**Forum mondial de l'harmonisation  
des Règlements concernant les véhicules****192<sup>e</sup> session**

**Accord de 1958 : Examen de projets d'amendements  
à des Règlements ONU existants, soumis par le GRE****Proposition de complément 13 à la série originale  
d'amendements au Règlement ONU n° 45  
(Nettoie-projecteurs)****Communication du Groupe de travail de l'éclairage  
et de la signalisation lumineuse\***

Figure  
Schéma des points de mesure sur écran

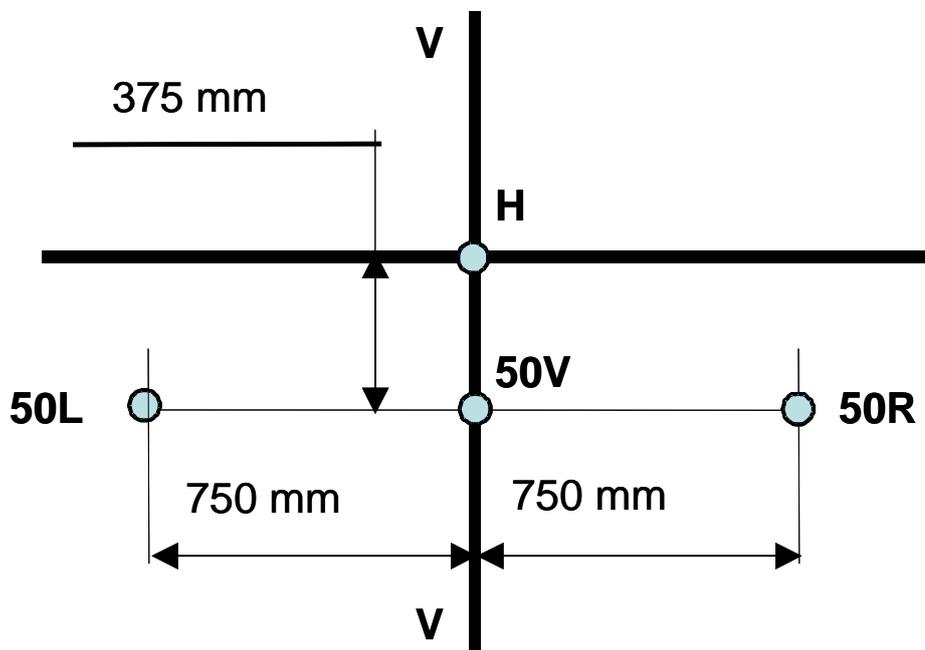
Paragraphe 7.1, lire :

- « 7.1 L'efficacité du nettoie-projecteur doit être vérifiée conformément aux prescriptions de l'annexe 4 du présent Règlement. L'efficacité du nettoyage aux points de l'écran de mesure indiqués ci-dessous doit atteindre, après chaque période de nettoyage, 70 % au moins pour le feu de croisement et, le cas échéant, aussi 70 % pour le feu de route. Dans le cas d'un AFS, la présente disposition s'applique aux procédures d'essais photométriques telles que définies dans l'annexe 9 du Règlement ONU n° 123 ou dans l'annexe 4 du Règlement ONU n° 149, réalisées sur les unités d'éclairage à l'état neutre indiquées au paragraphe 6.1.1 ci-dessus. Dans le cas d'un projecteur à éclairage directionnel (Règlements ONU n°s 98, 112 et 149), le projecteur devra, pour l'essai, être braqué vers l'avant.
